「過去のコメントへの対応状況」のうち、
「ALPS処理水に係る実施計画変更認可申請の審査状況」における
コメント回答について

2023年7月24日

東京電力ホールディングス株式会社

海域モニタリングでの指標設定について

図1 試料採取地点 発電所から3km以内（放水口付近）

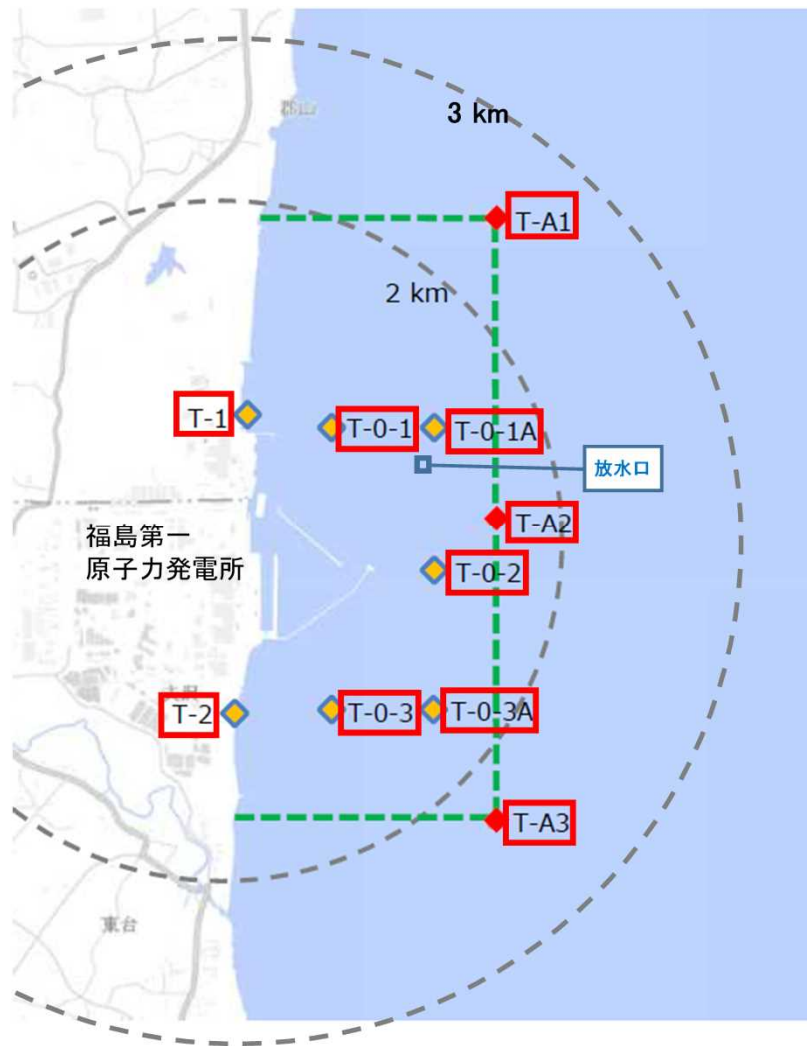
- ・ 海域モニタリングにおいて通常と異なる状況等と判断される考えについて、検討が進んだ際に分かりやすい形で説明すること（第105回）
- ALPS処理水を海水で希釈したうえで海洋に放出するにあたり、周辺海域のモニタリングで、放出水が十分に拡散していないような状況（トリチウム濃度が通常と異なる状況）等が確認された場合、設備の運用として「放出停止」を判断する際の「指標」を、「放出判断停止レベル」として設定した。
- ・ 放水口付近（発電所から3km以内 10地点）
実施計画の海洋放出時のトリチウム濃度の運用上限値をもとに **700** ベクレル/ℓ に設定。
 - ・ 放水口付近の外側（発電所正面の10km四方内 4地点）
至近3年の、日本全国の原子力発電所の前面海域におけるトリチウム濃度の最大値（20 ベクレル/ℓ）をもとに、それを明らかに超過する数値として、20 ベクレル/ℓの1.5倍の **30** ベクレル/ℓ に設定。
- 「放出判断停止レベル」の1/2程度にあたる「指標」を「調査レベル」と設定し、これを超える値が検出された場合には、速やかに、設備、運転状況や操作手順に問題がないことを確認するとともに、海水を再採取し、結果に応じて頻度を増やしたモニタリングを実施する。
- 「指標」を超えているかどうかを確認するモニタリングは、検出下限値を上げることで迅速に分析を行い、海域の状況を早期に把握することを目的とする。また、総合モニタリング計画に則って実施される各機関の詳細なモニタリングにおいて、通常と異なる状況等が確認された場合においても、必要な対応を検討して実施する。

① 放水口付近（発電所から3km以内 10地点）：700 ㏄/㏇

- 政府方針では、放出時のトリチウム濃度の上限値を1,500 ㏄/㏇未満と定めていますが、設備や測定の不確かさを考慮しても1,500 ㏄/㏇を上回らない値として、放出時の運用上限値を約700 ㏄/㏇とし、実施計画にも記載しました。
- この運用上限値をもとに、放水口付近（発電所から3km以内）における指標（**放出停止判断レベル**）を700 ㏄/㏇に設定します。（対象地点については、P5 図1を参照）

指標（放出停止判断レベル） 700 ベクレル/ℓ

指標（調査レベル） 350ベクレル/ℓ
